Groupe d'Etude UTILISATEURS WAGONS

Proposition de modifications à apporter à l'annexe 11 du CUU

Titre:	Ajouter le marquage de l'effort de retenue pour véhicules muni du frein à vis				
Proposition de modi- fication de: EF / Dé- tenteur / autres ins- tances:	Elaboré par CFLcargo				
Proposition de modi- fication sur :	☐ annexe 9				
émetteur:	Claude Weis, CFLcargo				
Lieu, date:	Dudelange, 10.03.2016				
Description suc- cincte:	Ajouter le marquage de l'effort de retenue pour véhicules muni du frein à vis prévu selon fiche UIC 545 point 4.2.

Figure 4 : Inscription de l'effort de retenue en kN pour véhicules munis d'un frein à vis

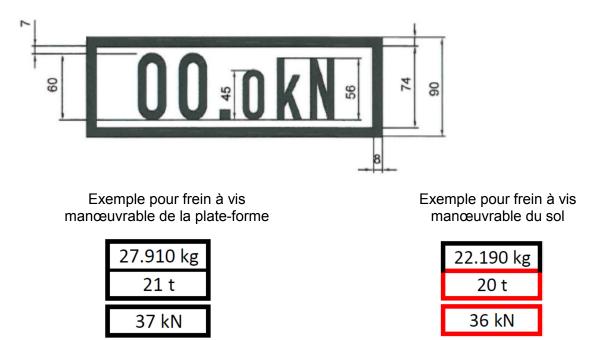
Ajouter sous point 4.2 dans l'annexe 11 l'information de marquage pour indiquer l'effort de retenue du frein à main en kN selon fiche UIC 545 annexe E.

Remarque : Cette inscription est obligatoire à partir du 01.01.2021.
